OGGETTO: Piano attuativo in variante al PGT denominato "APC 11" per la riqualificazione via Matteotti 25-31 - Verifica assoggettabilità a valutazione ambientale strategica (art.12 del d.lgs. 152/2006) e valutazione di incidenza (art. 5 del dpr 357/1997): ELEMENTI CONOSCITIVI E VALUTATIVI AI FINI DELLA VERIFICA DI ASSOGGETTABILITÀ A VAS.

In relazione al Rapporto preliminare per la procedura in oggetto presentata dai tecnici incaricati dalla Enrico Colombo spa si presentano di seguito le osservazioni del circolo locale di Legambiente, ancorché non individuato da codesto Comune come soggetto da interpellare (come invece avvenuto in precedenti analoghe procedure).

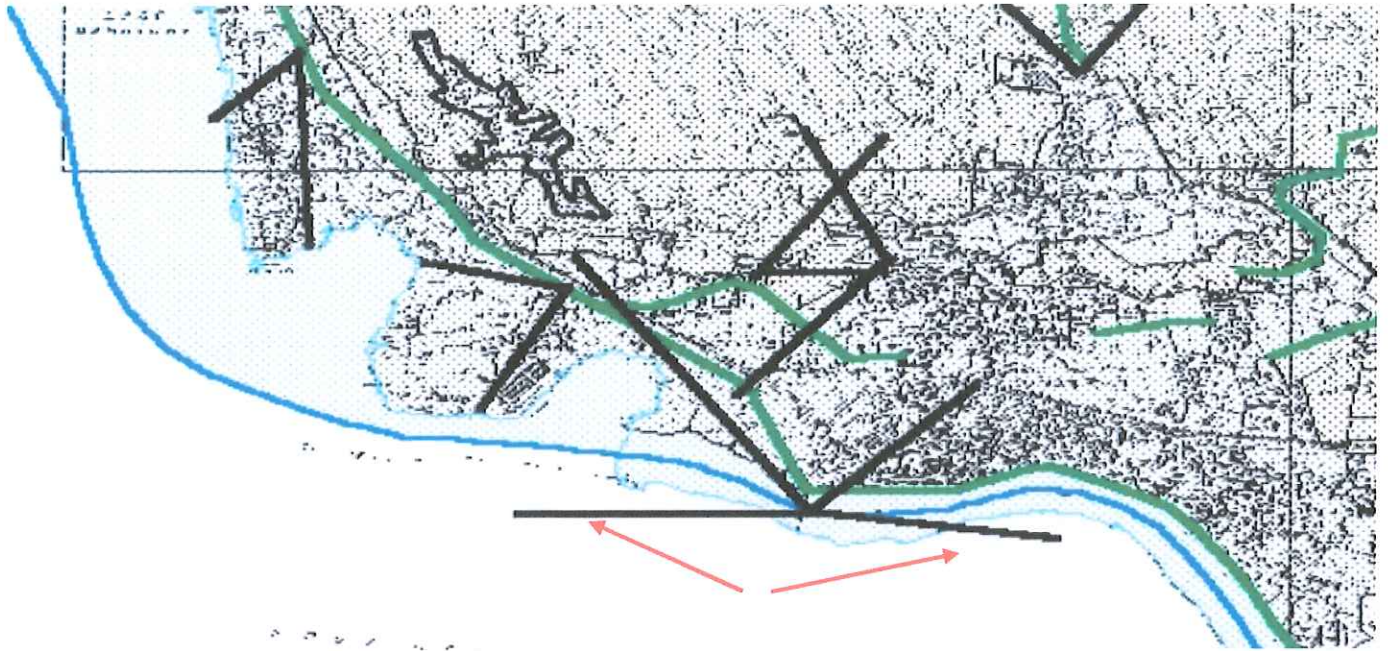
RVVAS 4.2 Pag. 32 – Proprio nella valutazione dell'impatto sul paesaggio, ci si limita all'esaltazione della torre e del suo impatto rilevante: "La tipologia edilizia proposta risulta coerente con il contesto limitatamente al fabbricato previsto su Via Matteotti.

Diversamente, la torre appare come elemento di forte contrasto morfologico, che sfrutta la centralità del sito per costruire uno scenario di forte riconoscibilità territoriale: ciò comporterebbe una evidente caratterizzazione dell'ambito urbano di riferimento, che godrebbe di grande valore simbolico.

Il progetto di trasformazione affianca a un corpo a sviluppo orizzontale un nuovo elemento iconico dalle forme slanciate perseguendo la massimizzazione dello spazio urbano costruito; ciò garantisce un elevato livello di permeabilità urbana. L'edificio residenziale a sviluppo verticale diventa landmark, capace di creare e connotare la centralità dello spazio urbano; nella storia delle città italiane è infatti ricorrente la presenza di uno o più edifici che emergono nel cuore di una città orizzontale, diventando segno distintivo creando un intorno fatto di vitalità e spazi pubblici di relazioni. In questo senso la verticalità dell'edificio può diventare un elemento significativo dal punto di vista dell'identità del luogo, inaugurando la storia contemporanea della Città di Sesto Calende: il suo intorno urbano fatto di nuove relazioni pubbliche private concorrerà a restituire un importante spazio pubblico ai cittadini e a ricostruire il tessuto sociale "

Verifica prospettica da p.za De Cristoforis

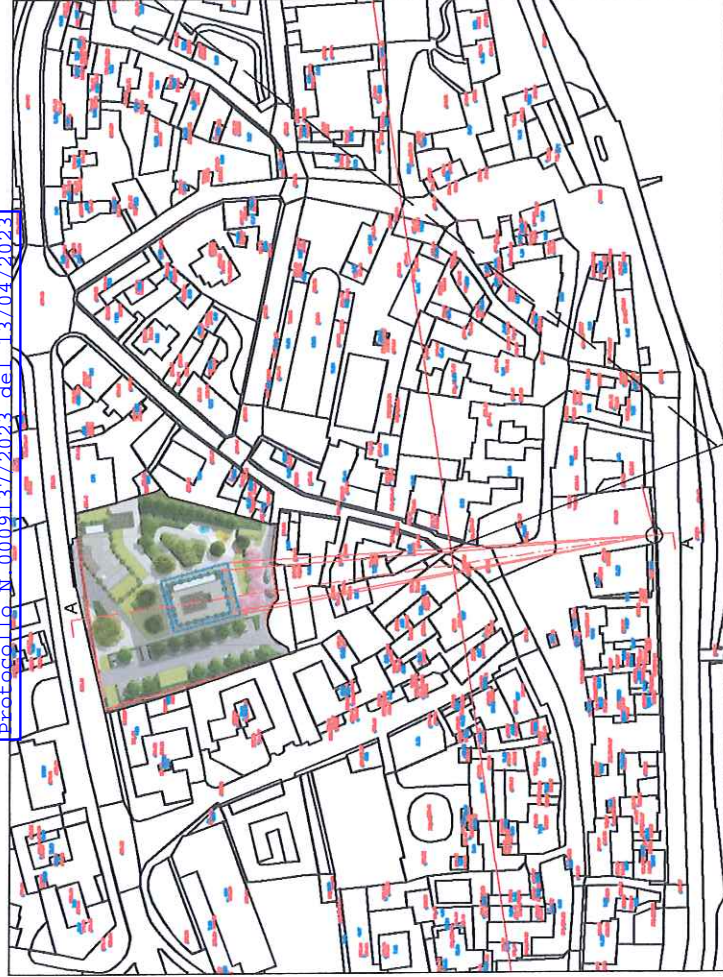
Ma infine risulta assai eloquente la rappresentazione dell'effetto visivo per il comune passante che frequenta la Piazza De Cristoforis o la passeggiata di Viale Italia, come illustrata dalla successiva immagine, della quale in appendice si riporta la scheda completa della simulazione prospettica.

PLANIMETRIA CON INDICAZIONE PUNTO DI VISTA E RAGGI VISUALI DAL PUNTO DI VISTA AGLI SPIGOLI DELLA TORRE

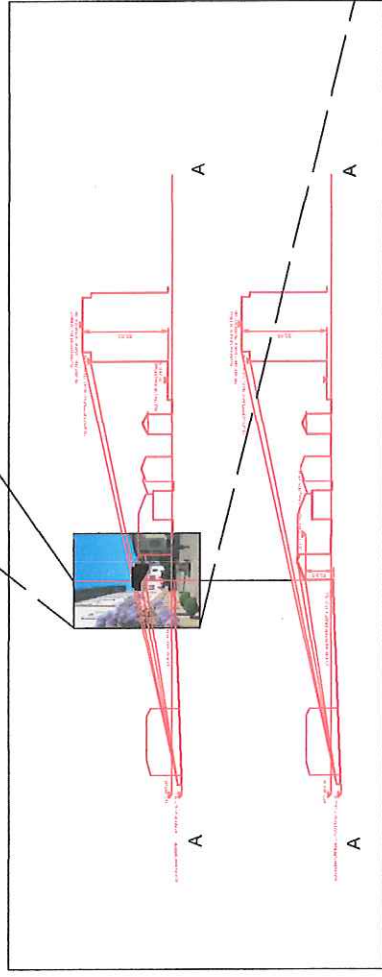
Si allega come verifica dell'impatto visuale dell'edificio a torre, una ricostruzione prospettica (metodo del taglio dei raggi visuali) della sagoma dell'edificio visto dall'ingresso della piazza lato lungofiume, che evidenzia l'impatto, si richiede che siano effettuate ulteriori verifiche dello stesso genere anche da altri punti di vista rilevanti del centro abitato e del territorio circostante, da identificare con chiarezza negli elaborati.

VERIFICA DELLA VISIBILITA' DELLA TORRE DAL PUNTO DI VISTA (INCONTRO TRA LA PIAZZA E IL LUNGO FIUME) CON IL METODO DEL TAGLIO DEI RAGGI VISUALI. IL PIANO DI VERIFICA DELLE ALTEZZE E' POSIZIONATO SULLA FACCIATA DELL'EDIFICIO DEL RISTORANTE, AL CENTRO DELLA RIPRESA FOTOGRAFICA

INGOMBRO DELLA SAGOMA DELL'EDIFICIO A TORRE IN PROGETTO DAL PUNTO DI VISTA (APERTURA TRA LA PIAZZA E IL LUNGOFIUME)
